# **Participatiedocument Broeklanden Velsbroek**

Status: concept  
Datum: 12-7-2022

Het 'Startdocument Broeklanden Velsbroek' bevat (ruimtelijke) uitgangspunten voor herontwikkeling van percelen grond aan de Broeklanden 3 en de Oostlaan 2 in Velsbroek. De gemeente wil op deze locatie woningbouw realiseren. Het plangebied betreft een voormalig rugbyveld, een voormalig paardenmanege en het naastgelegen parkeerterreintje.

In de bijlage een situatieschets (indicatief) waarop de nieuwe ingang voor leden, gasten en bezoekers staat getekend. Tevens locatie van de nieuwe overdekte fietsenstalling.

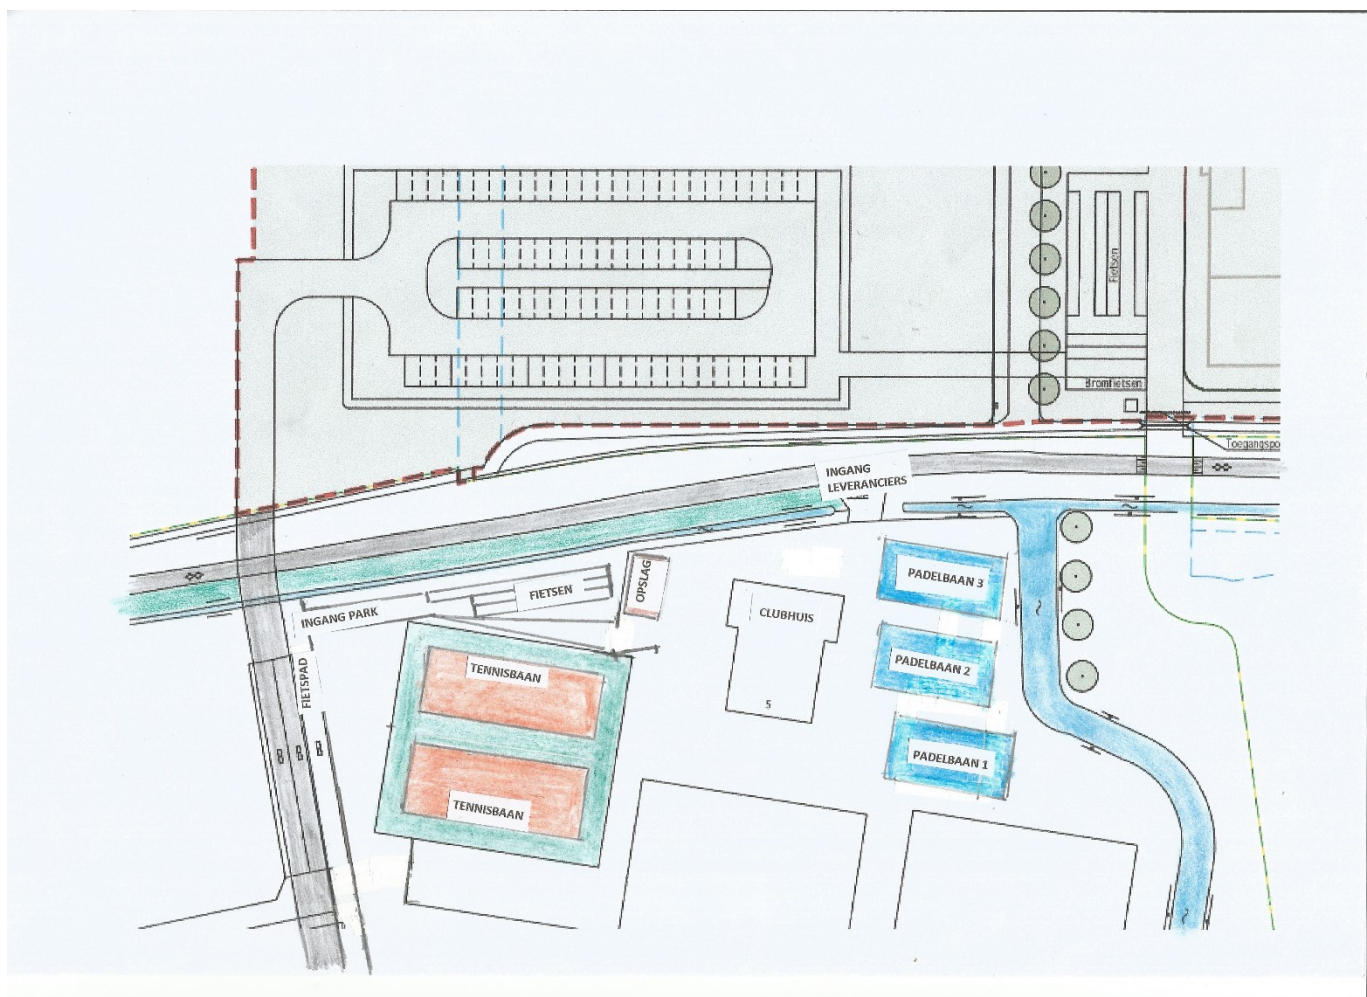
1. Indiener is enthousiast over de plannen, maar denkt dat het geheel met een aantal aanpassingen en aandachtspunten nog beter tot zijn recht komt. Het gaat om de volgende aanpassingen, waarvoor een situatieschets is meegeleverd (zie onder Bijlagen):

- a. Huidige hoofdingang LTC Hofgeest voor leden, gasten en bezoekers sluiten.
  - b. De hoofdingang verplaatsen richting de Oostlaan.
  - c. Parallel aan Oostlaan en tennisbaan weghalen van de bomen en het plaatsen van een overdekte fietsenstalling met oplaadpunten voor e-bikes.

- d. Veilige looproute vanaf de nieuwe parkeerplaats naar de nieuwe ingang van het park. Deze looproute is aanzienlijk korter in vergelijking met de huidige hoofdingang en daardoor veiliger.

- e. Handhaven ingang park voor leveranciers aan de Oostlaan.
2. Aandachtspunt is het aantal parkeerplaatsen in de nieuwe situatie. In de huidige situatie is het aantal parkeerplaatsen voor VSV, de rugby en LTC Hofgeest ongeveer 140. In de nieuwe situatie is dit aantal 90. Zoals in het startdocument staat moet er geen parkeeroverlast ontstaan en moet de ontwikkeling voldoen aan het gemeentelijk parkeerbeleid. Maatregelen die mogelijke parkeeroverlast kunnen tegenhouden zijn het uitbreiden van het aantal parkeerplaatsen en het plaatsen van balken om het parkeren van het vrachtverkeer te weren.

- Huidige hoofdingang LTC Hofgeest voor leden, gasten en bezoekers sluiten.
- De hoofdingang verplaatsen richting de Oostlaan.
- Parallel aan Oostlaan en tennisbaan weghalen van de bomen en het plaatsen van een overdekte fietsenstalling met oplaadpunten voor E-bikes.
- Veilige looproute vanaf het nieuwe parkeerplaats naar de nieuw ingang van het park. Deze looproute is aanzienlijk korter in vergelijking met de huidige hoofdingang en daardoor veiliger.
- Handhaven ingang park voor leveranciers aan de Oostlaan.

1. *De gemeente begrijpt dat de tennisvereniging vooruit denkt en zo goed mogelijk wil aansluiten op de nieuwe verkeerssituatie die ontstaat na realisatie van de nieuwe verbindingsweg. In de fase van het startdocument gaat het echter om globale uitgangspunten die gelden voor herontwikkeling van de nieuwe woningen. In het traject daarna treedt de gemeente in overleg met de tennisvereniging - en andere omwonenden - over de inrichting van het plangebied en de directe omgeving. Daarbij kunnen de aangegeven wensen worden besproken. Op dit moment wordt de opmerking ter kennisgeving aangenomen.*
